## PARECER TÉCNICO

Eu **Omero Schneider**, Assessor Técnico do Sistema de Videomonitoramento dos Municípios do Comaja conforme Contrato Nº 02/2021 , referente ao parecer dos equipamentos do Edital de Pregão Eletrônico Presencial Nº 09/2021 venho através deste emitir um parecer técnico referente:

*“d) Deverá permitir a operação entre -40°C a 60°C:”*

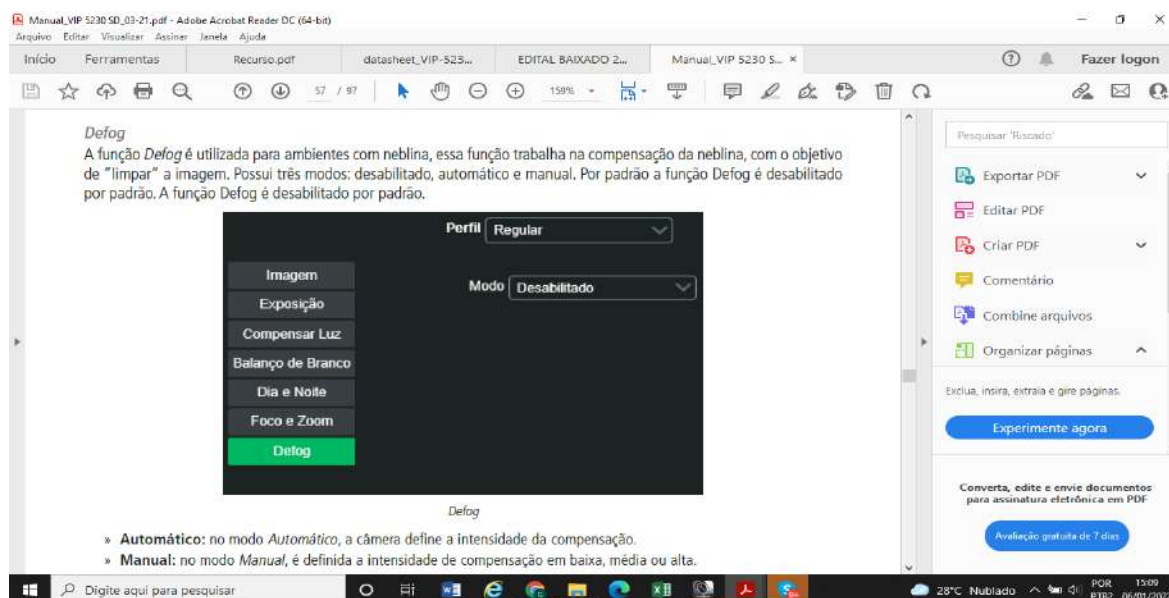
-- Deverá permitir a operação entre -40°C a 60°C, pois apresenta ambiente de funcionamento entre -10 a 60 °C / umidade inferior a 90%;

Conforme pesquisa realizada abaixo, para mera ilustração:

Conforme reportagem no site cultura UOL a menor temperatura registrada no Brasil no ano de 2021 foi na cidade de Bom Jardim da Serra em SC chegando a -

8,6oC .

Conforme reportagem do jornal do comercio a menor temperatura registrada em 2021 no estado do Rio Grande do Sul foi nas cidades de Vacaria chegando a -7,2°C

e São José do Ausentes com -7,0°C.
